AGENCIJA ZA KOMERCIJALNU DJELATNOST proizvodno, uslužno i trgovačko d.o.o. Savska cesta 31, 10000 Zagreb OIB: 58843087891	Evidencijski broj: 6/INV/OPN
I. Pojašnjenje i Izmjena Dokumentacije o nabavi

Na temelju zaprimljenih upita gospodarskog subjekta, sukladno točki 3. i 10. Dokumentacije o nabavi, u otvorenom postupku: Preuređenje WC u objektu 3. i unutarnje uređenje objekata 4. i 8“, Naručitelj pojašnjava i mijenja Dokumentaciju o nabavi kako slijedi (svi odgovori i izmjene su podcrtani i označeni sivom bojom, a ako se izbacuje pojedini dio i precrtani):

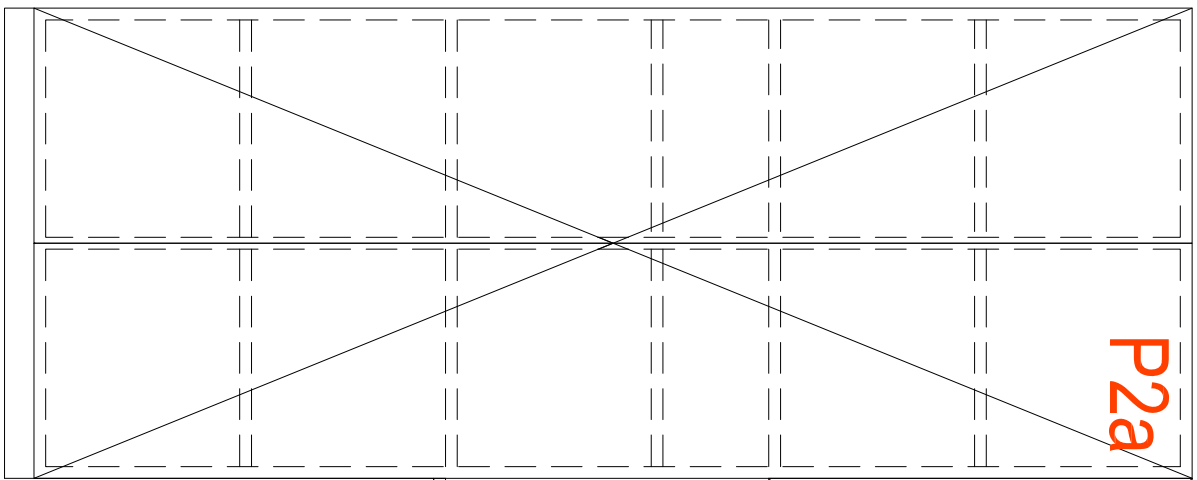
- stavka 8.2. - nadogradnja ormara u uredu - molimo sheme OR1 i OR2 za izradu nadogradnju ormara

- stavka 8.3. - zatvorene zidne police u uredu - molimo sheme P1,P2,P2a

Shema u prilogu

Shema u prilogu
